INSTITUT-ESCOLA MALLORCA

1. ANTECEDENTS
2. PROPOSTES DE L'ADMINISTRACIÓ
3. CONSIDERACIÓ GENERAL SOBRE LA PROPOSTA MARÇ 2022
(Destinen per un altre Usuari (Ús?), la PB, P.Altell i planta +1)
4. POSICIONAMENT AFA MALLORCA

3. CONSIDERACIONS GENERALS PROPOSTA CEB

ALÇAT PROGRAMA CARRER LONDRES

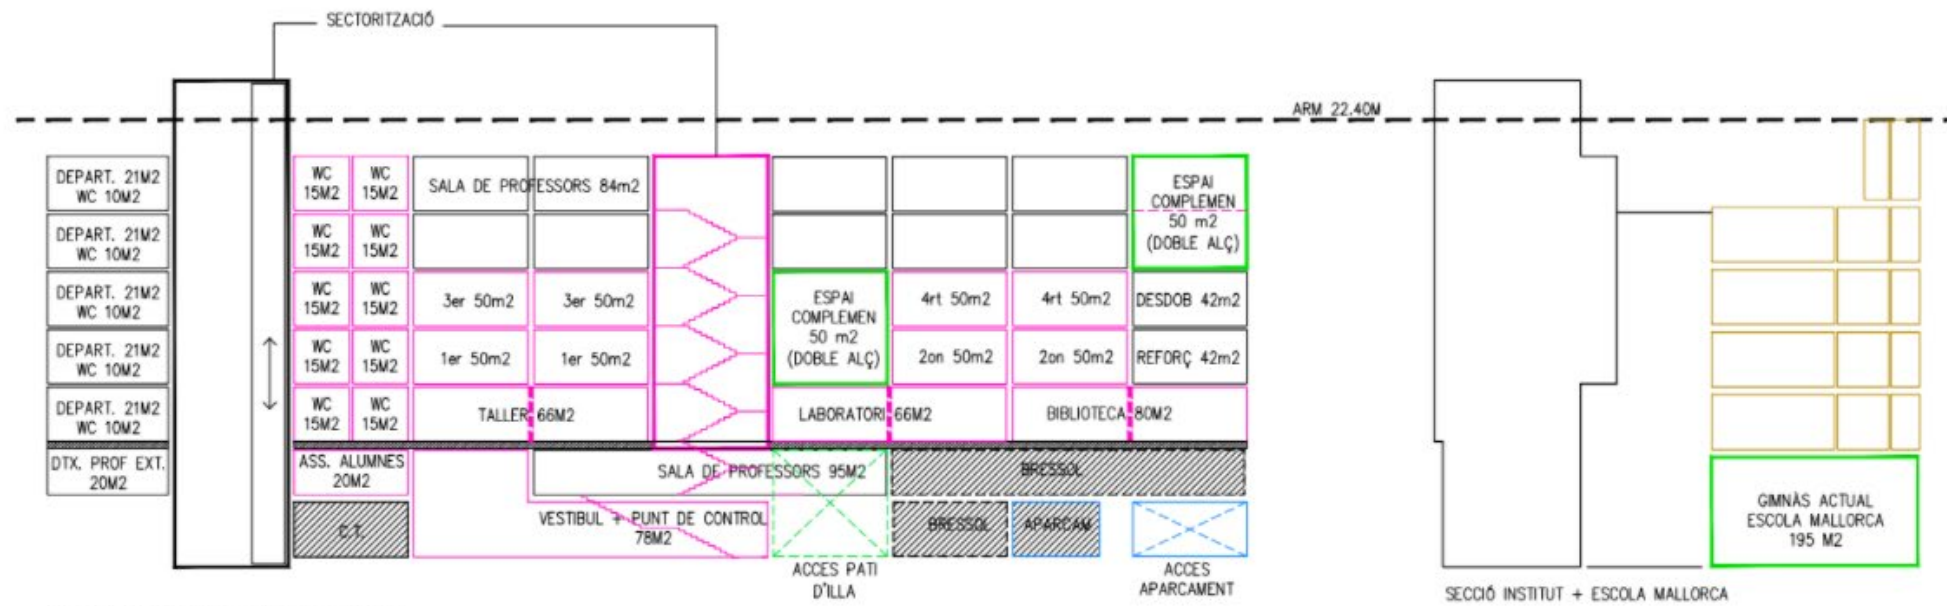
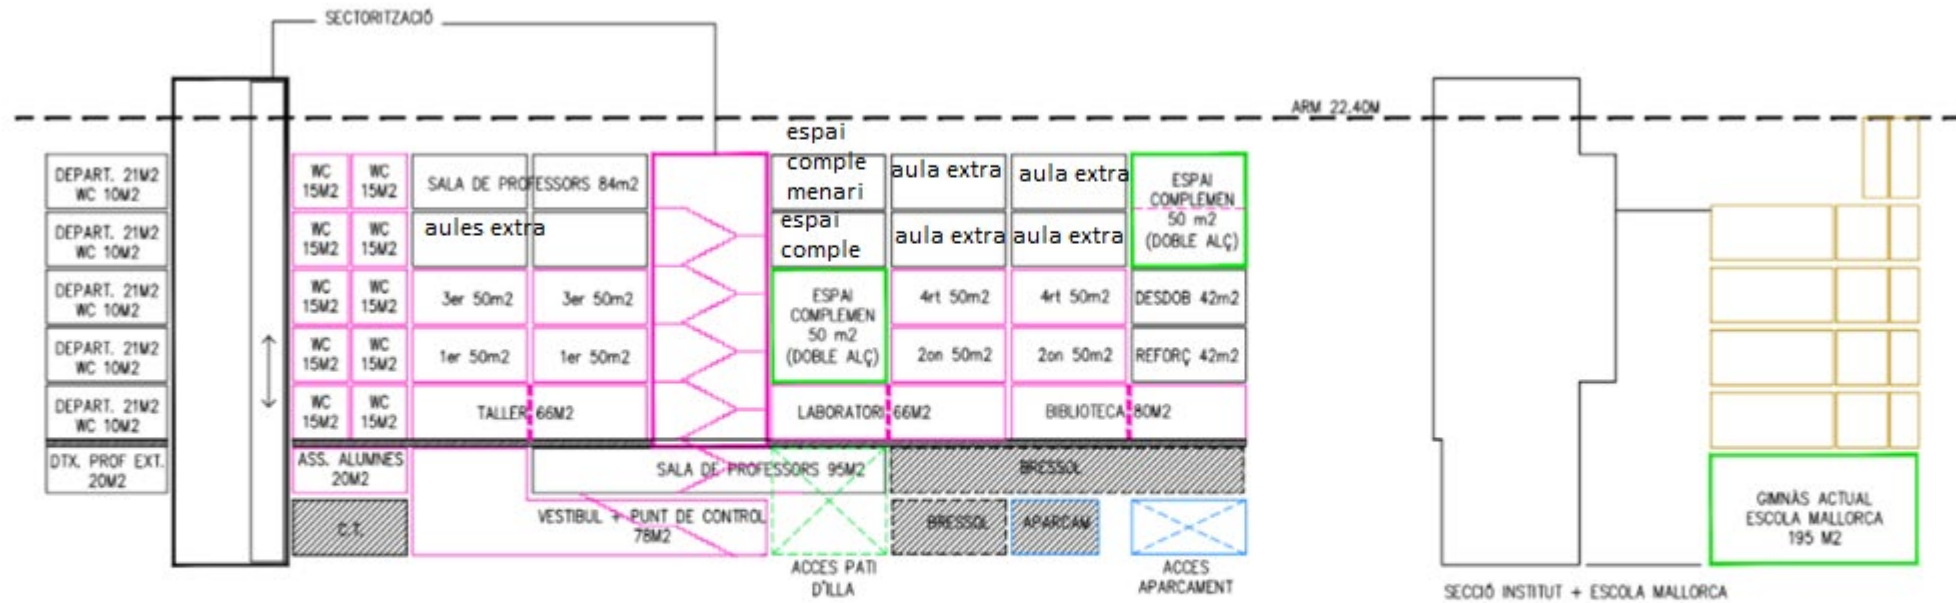
Compartir gimnàs i vestidors amb l'Escola Mallorca.
 Compartir menjador i cuina amb l'Escola Mallorca.

• COMPARATIVA PROPOSTES CEB-DIRECCIÓ-AFA

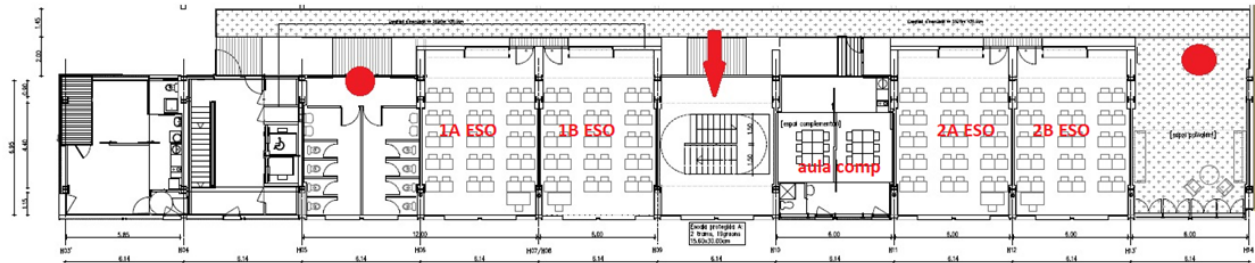
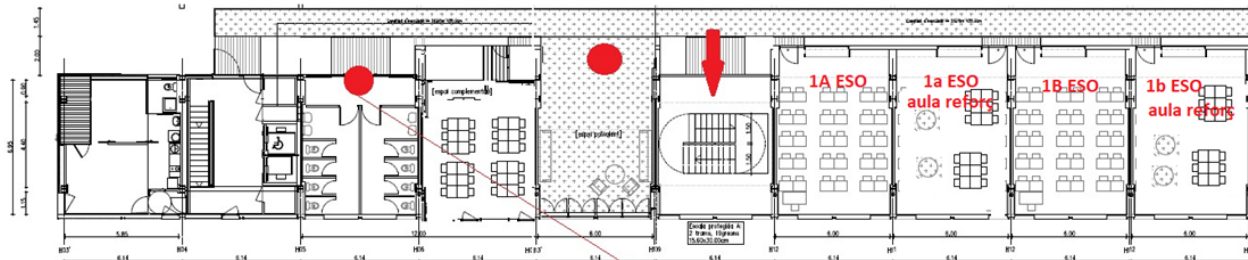
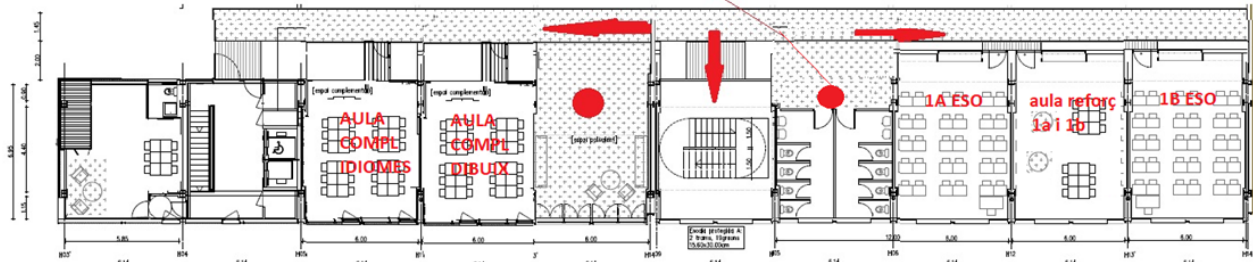
- 4 aules + (1 aula complem)

- 1 aula + (1 aula complem)

- 2 aula + (1 aula complem)
